ROA.271.15.2024

Dotyczy: postępowania o udzielenie zamówienia publicznego pn. „Konarzewo: budowa pumtracku na działce 562/15”

Zamawiający informuje, że do niniejszego postępowania wpłynął wniosek o wyjaśnienie treści SWZ. Działając na podstawie art. 284 ust. 2 PZP, przekazujemy poniższe wyjaśnienia:

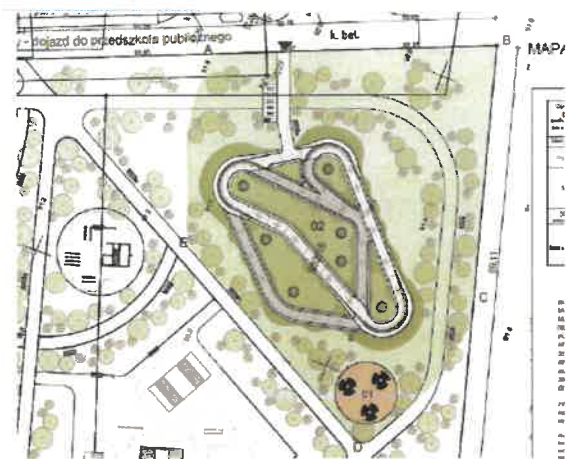
Jeszcze inny układ znajduje się na rysunku „Plan sytuacyjny” w którym projektowany plac z małą architekturą koliduje z projektowanym ciągiem pieszym:

Prosimy o jednoznaczne wskazanie który układ jest obowiązujący.

**Odpowiedź:** Odpowiedź zostanie udzielana niezwłocznie po uzgodnieniu odpowiedzi z projektantem.

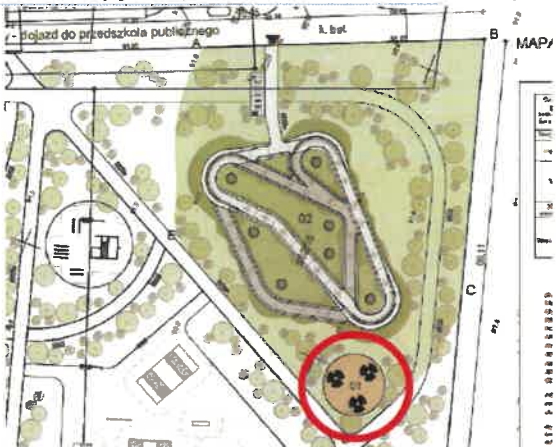
W zakresie inwestycji wskazanym na rysunku „Plan sytuacyjny” zawarto obiekt nr 01, który jest określony jako „mała architektura”. Prosimy o doprecyzowanie co to za element i w jakiej ilości.

**Odpowiedź:** Obiekt oznaczony nr 01 jest to utwardzenie pod stoły piknikowe wraz z okrągłymi ławostołami. Nawierzchnię należy wykonać z płyt betonowych lub kostki betonowej o grubości minimum 7cm na podbudowie zrealizowanej zgodnie z opisem placów pod ławki i stojaki rowerowe w punkcie 4.2 projektu technicznego.

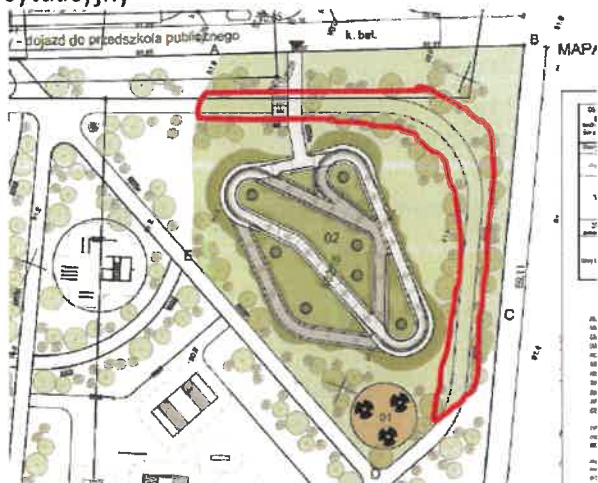
Prosimy o wskazanie ilości i rodzaju nasadzeń, które znajdują się w zakresie przedmiotu zamówienia, a które są oznaczone w zakresie ujętym na rysunku „Plan sytuacyjny”

**Odpowiedź:** Zgodnie z opisem przedmiotu zamówienia – nasadzenia nie są objęte niniejszym zamówieniem.
